**Comité d'experts du transport des marchandises dangereuses
et du Système général harmonisé de classification
et d'étiquetage des produits chimiques**

**Rapport du Comité d'experts du transport des marchandises
dangereuses et du système général harmonisé de
classification et d'étiquetage des produits chimiques sur sa
neuvième session**

Additif

**Amendements à la sixième édition révisée des Recommandations
relatives au transport des marchandises dangereuses, Manuel
d'épreuves et de critères (ST/SG/AC.10/11/Rev.6 et Amend.1)**

« Figure 10.1 : Procédure générale de classement d'une matière ou d'un objet dans la classe des matières et objets explosibles

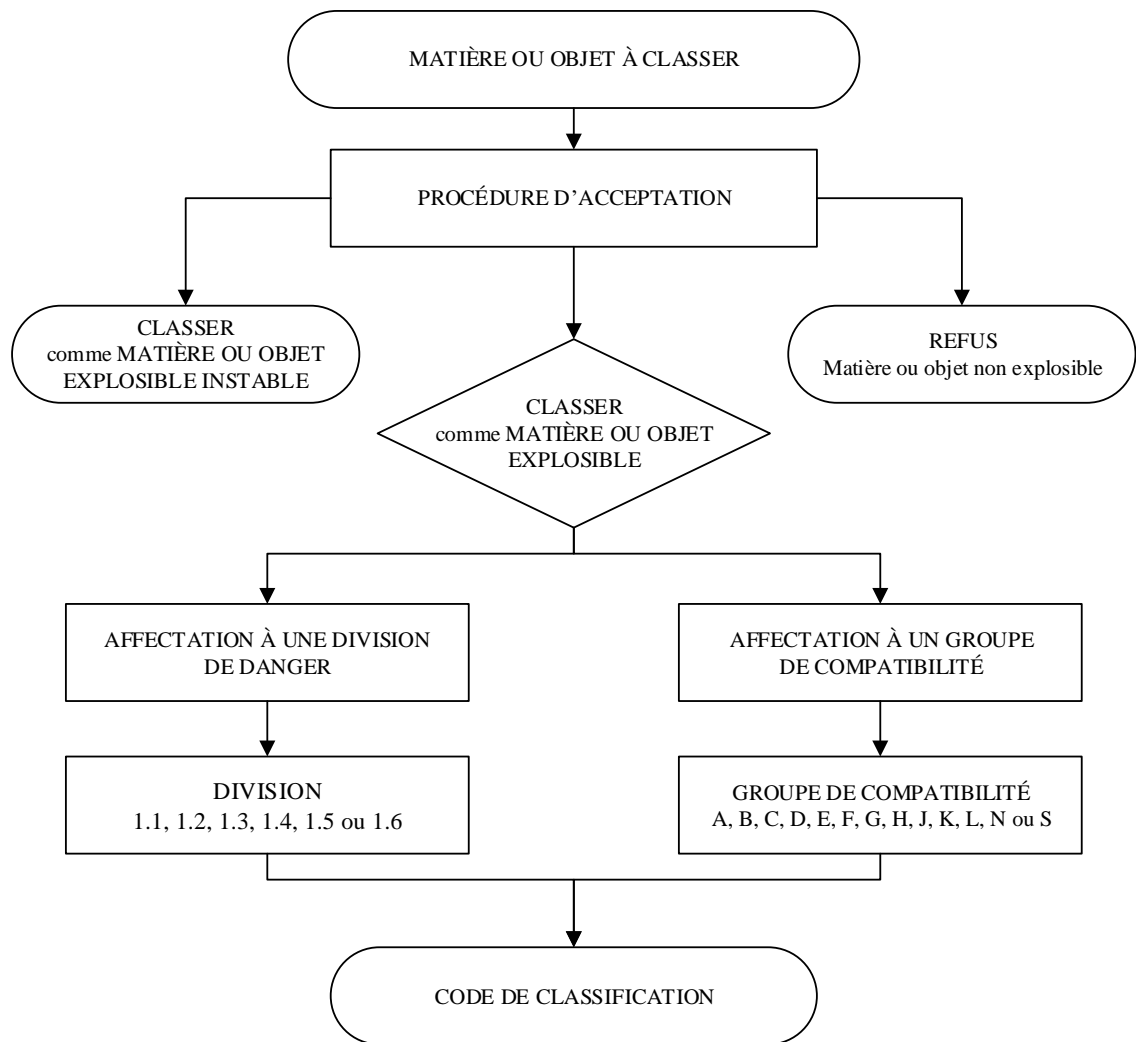
Figure 10.1 Remplacer la figure et son titre comme suit :

« **Figure 10.2 : Procédure d'acceptation temporaire d'une matière ou d'un objet dans la classe des matières et objets explosibles** »

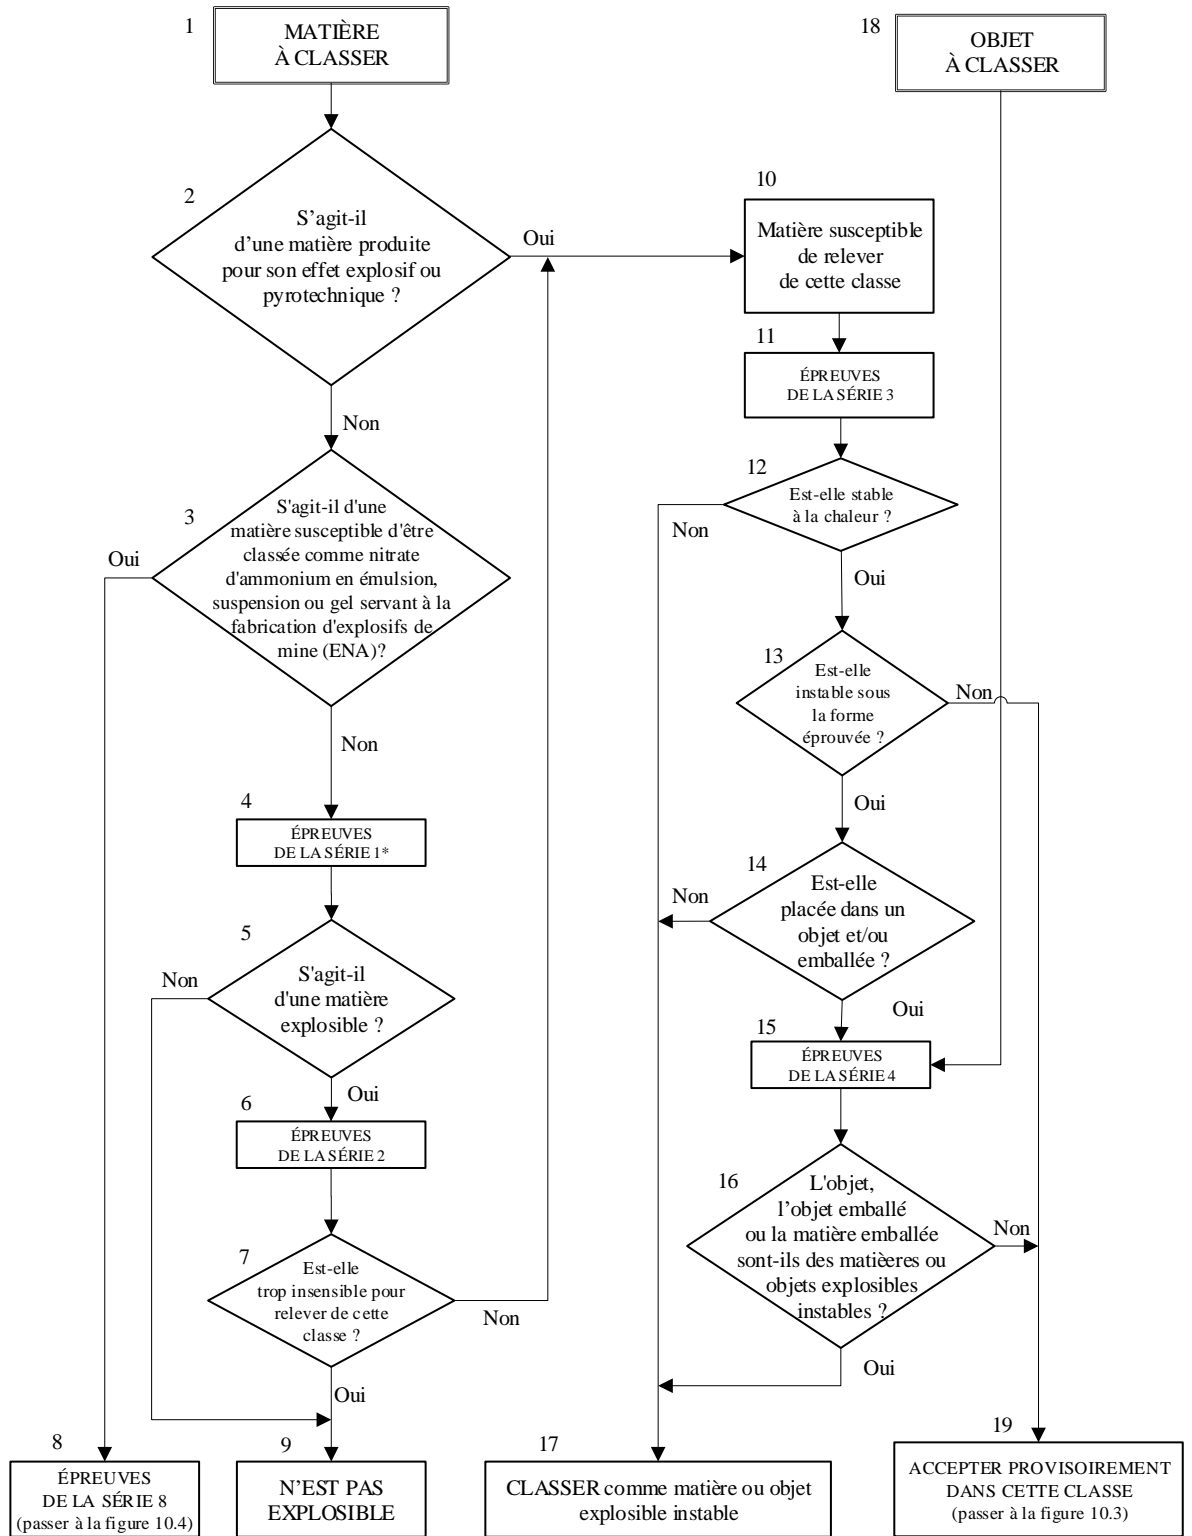
Figure 10.2 Remplacer la figure 10.2 et son titre comme suit :

* Aux fins de classement, commencer par les épreuves de la série 2 ».

« **Figure 10.3 : Procédure d'affectation à une division de la classe des matières et objets explosibles**

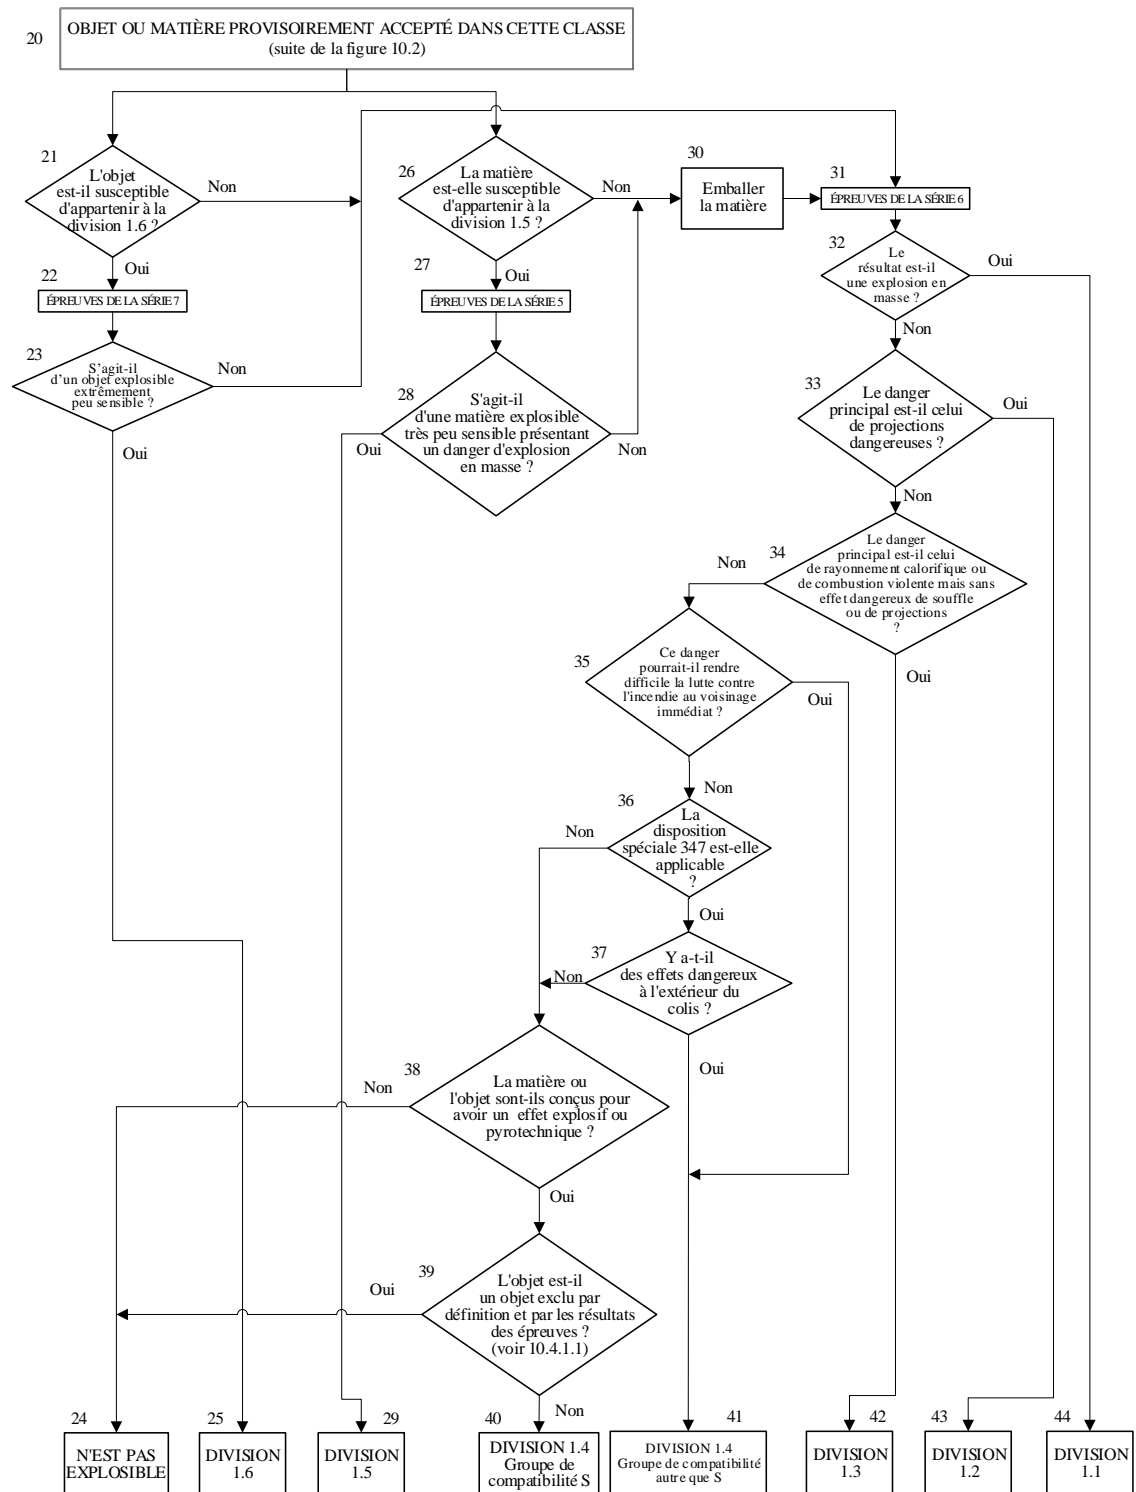
Figure 10.3 Remplacer la figure et son titre comme suit :

« **Figure 10.4 : Procédure pour les nitrates d'ammonium en émulsion, suspension ou gel (ENA) servant à la fabrication d'explosifs de mine** »

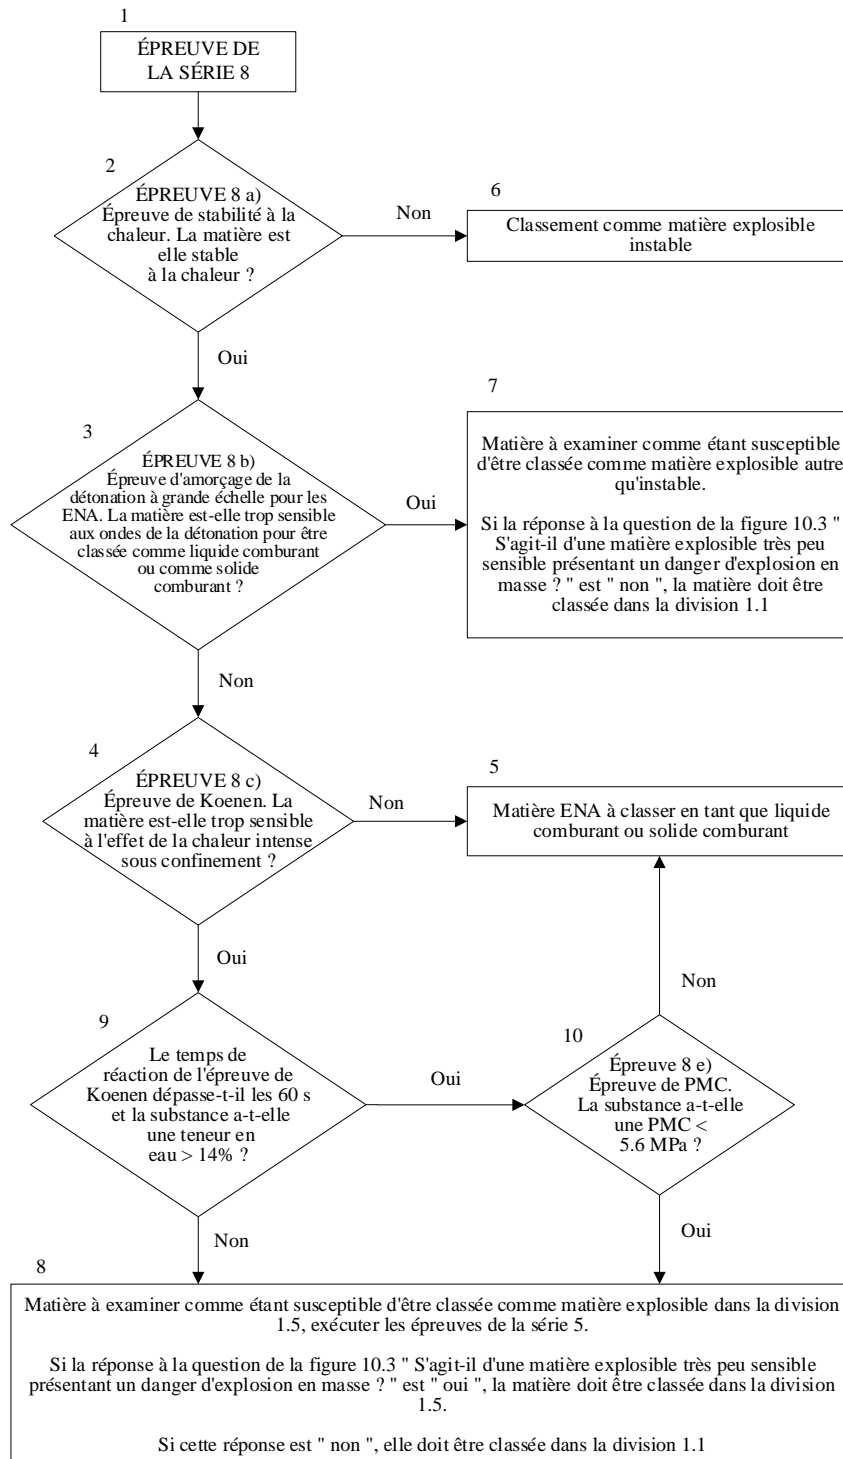
Figure 10.4 Remplacer la figure 10.4 actuelle par la figure suivante :

Figure 10.6 b) : Procédure d'acceptation temporaire de l'hexanitrostilbène dans la classe des matières et objets explosibles

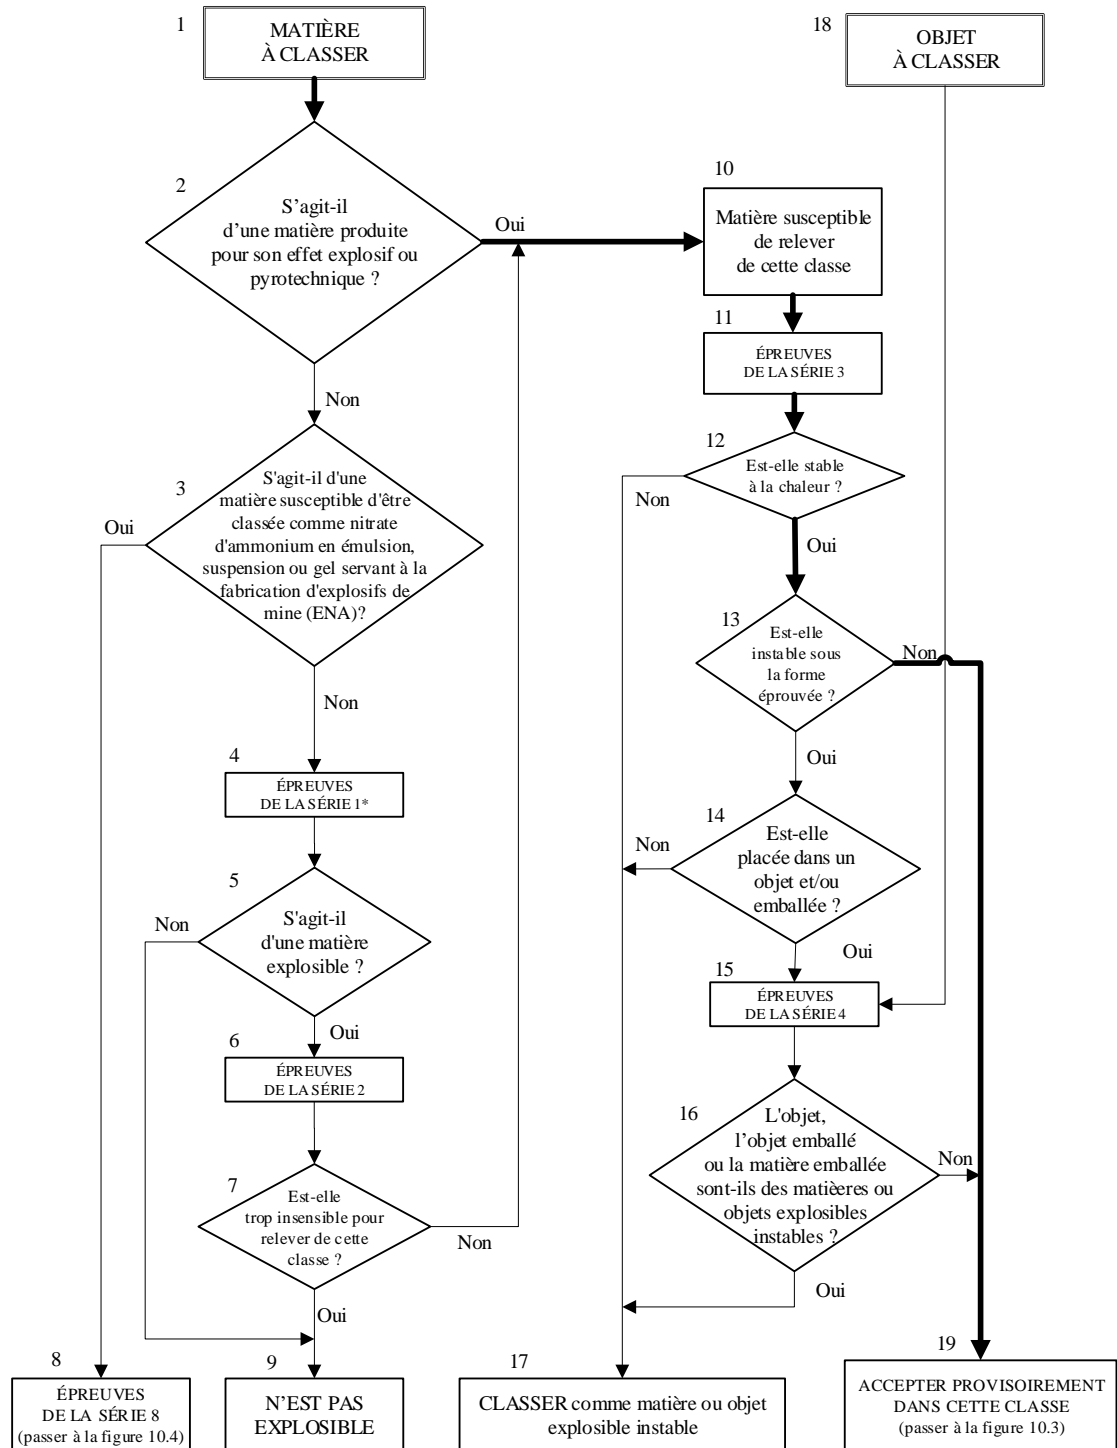
Figure 10.6 Ajouter les nouvelles figures 10.6 a) à 10.6 d) :

**« Figure 10.7 b) »
Procédure d'acceptation temporaire du musk xylène dans la classe des matières et objets explosibles**

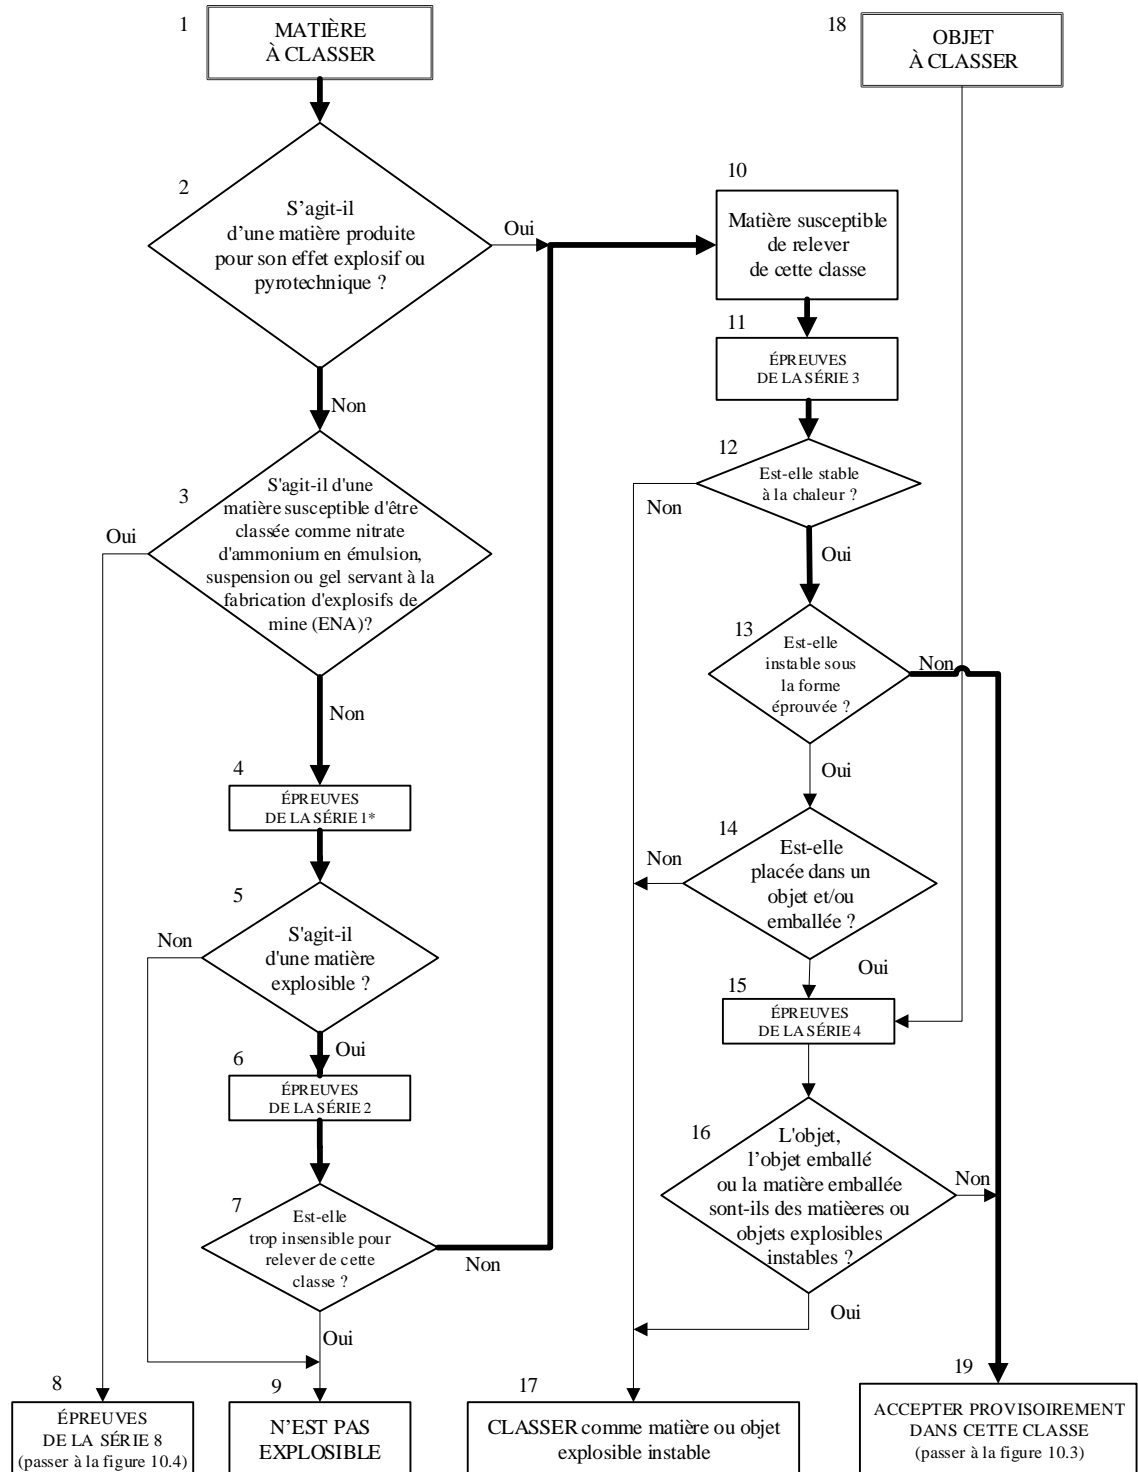
Figure 10.7 b) La figure 10.7 actuelle devient la figure 10.7 b) et est modifiée comme suit :

Figure 20.1 a) : Renuméroté en tant que figure 20.1 et remplacer la figure par la figure suivante :

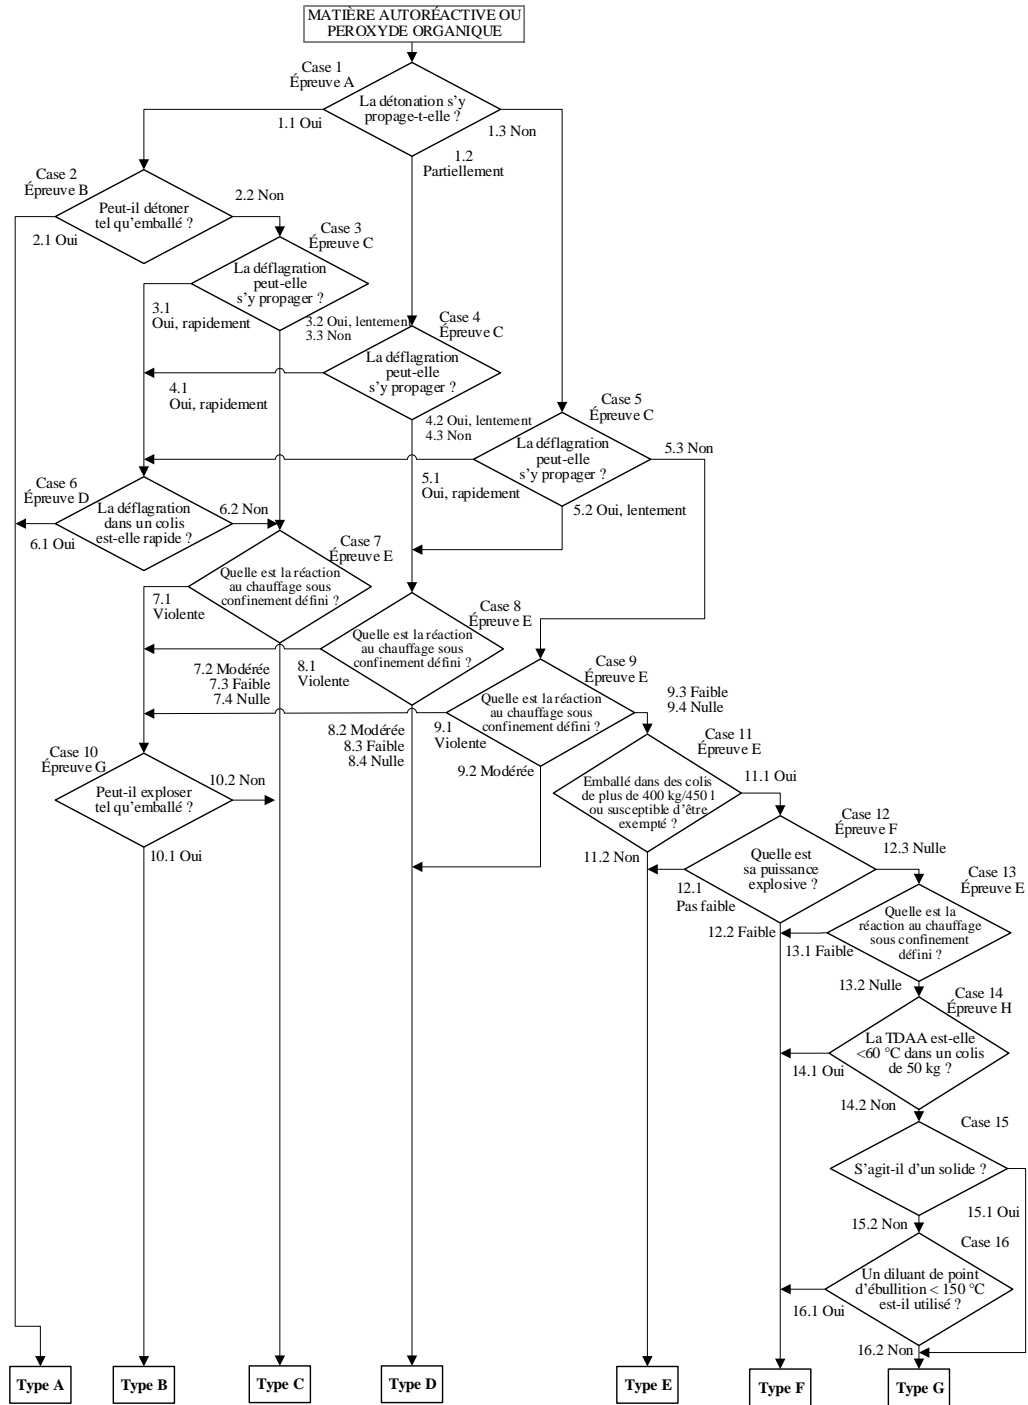
Ajouter la note suivant à la nouvelle figure 20.1 :
